**Avis délibéré de la mission régionale
d'autorité environnementale
Hauts-de-France
sur le projet de parc éolien de la Chênaie d'Eole
sur la commune de Parvillers-le-Quesnoy (80)
Étude d'impact de février 2025**

n° MRAe 2025-9157

Contexte éolien dans un rayon à l'échelle de l'aire d'étude éloignée (Source : étude d'impact)

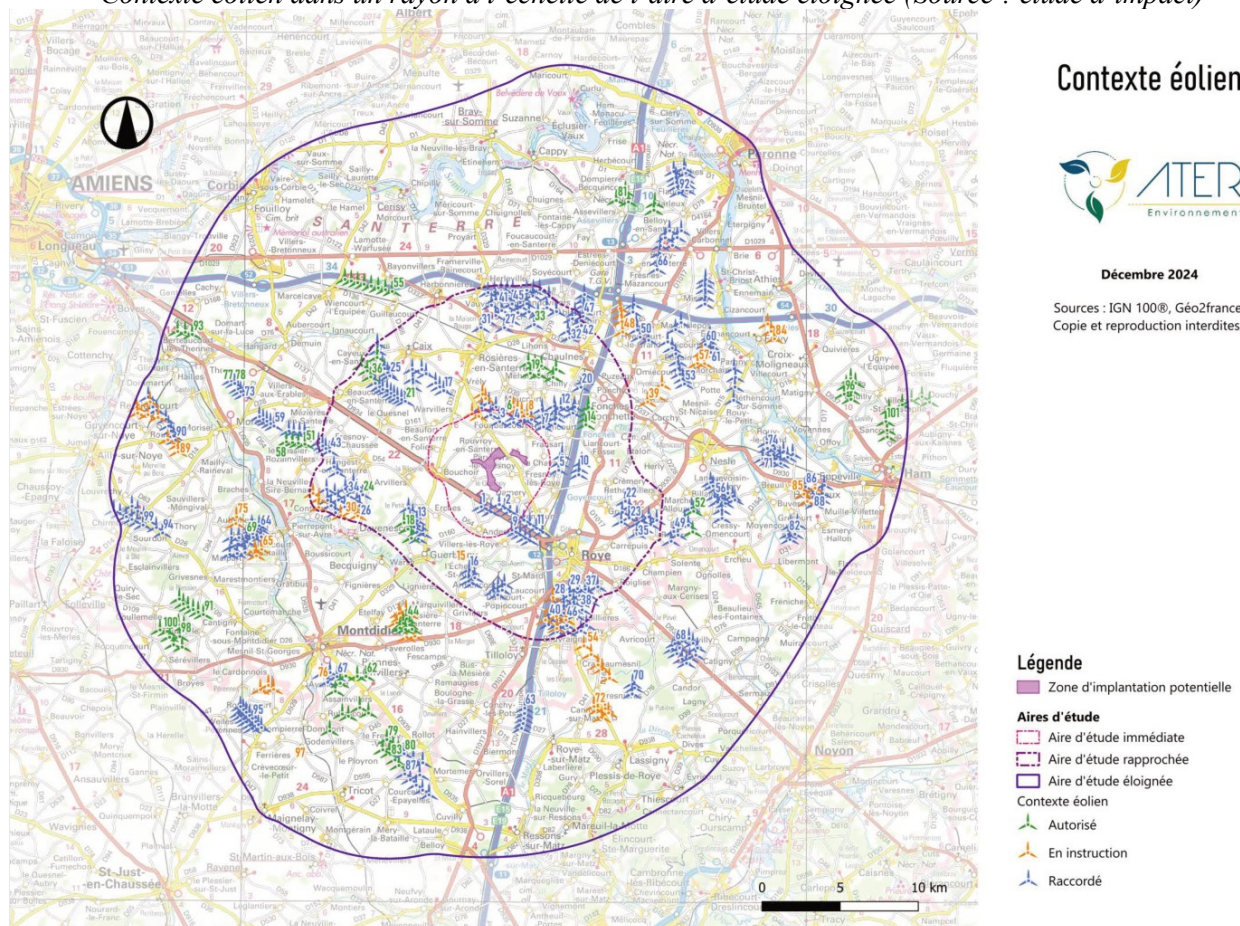
Comme précisé *supra*, plusieurs parcs éoliens sont construits à plus ou moins deux kilomètres au nord et au sud du site d'implantation du projet. Le projet ne témoigne pas d'une recherche de cohérence avec ces parcs, mais peut être perçu comme un début de liaison entre ces deux grappes d'éoliennes.

Même si au sens du Code de l'environnement il ne s'agit pas *stricto sensu* d'un seul projet, ces parcs pourraient utilement être appréhendés comme un ensemble dans la démarche d'évaluation environnementale, pour permettre d'atteindre le meilleur équilibre entre la production d'énergie et l'impact environnemental.

L'autorité environnementale recommande d'analyser les ensembles éoliens au sud et au nord ainsi que le parc éolien de la Chênaie d'Eole comme un ensemble, i.e. en décrivant les parcs voisins, dont le plan d'arrêt des machines, et en procédant aux analyses en les prenant en compte (représentations sur toutes cartes...).
